Rapport de l'Inspection des installations classées

Visite d'inspection du 13/08/2025

COLORCON

Code AIOT : 0006514334

N° 7 : Contrôle d'étanchéité des équipements contenant des fluides frigorigènes

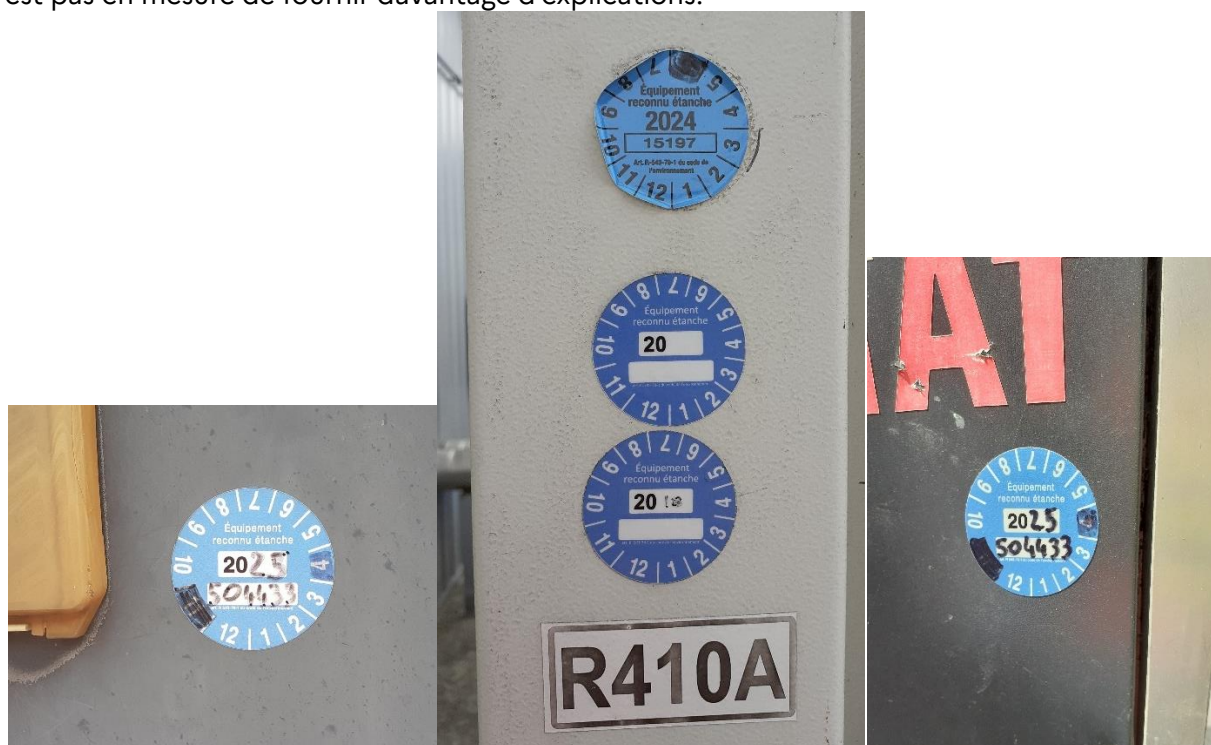
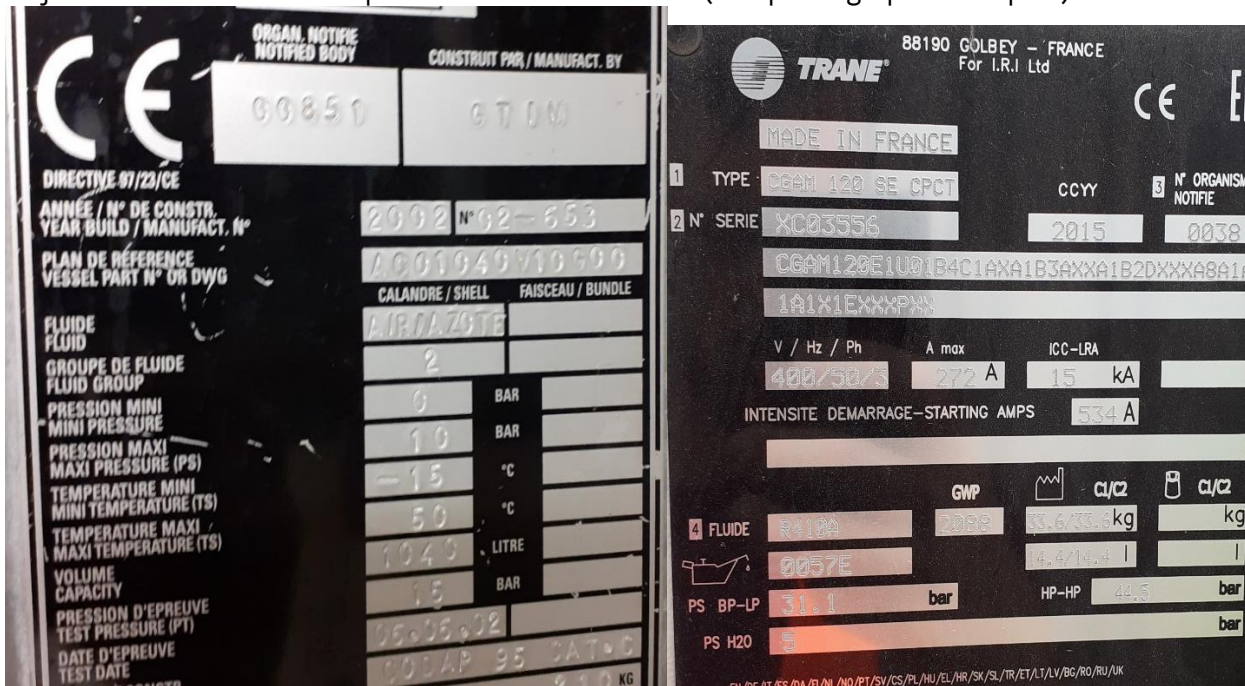
Pour au moins un de ces équipements, la date de validité du dernier contrôle d'étanchéité est dépassée selon les dates figurant au niveau des marques de contrôle (voir photographies ci-dessous) ; deux dates figurant sur les autres équipements, l'échéance n'est pas claire, et l'exploitant n'est pas en mesure de fournir davantage d'explications.

L'exploitant doit donc réaliser les contrôles d'étanchéité pour les équipements dont la date de validité du précédent contrôlé est dépassée et transmettre les fiches d'intervention à l'inspection. Pour rappel, les résultats de contrôle d'étanchéité doivent être tracés dans des fiches d'intervention suivant le formulaire CERFA n° 15497*04.

L'exploitant doit réaliser les contrôles d'étanchéité des équipements mis en œuvre au sein des installations contenant des gaz à effets de serre fluorés, pour les équipements dont la date de validité du précédent contrôlé est dépassée, et transmettre les fiches d'intervention correspondantes à l'inspection.
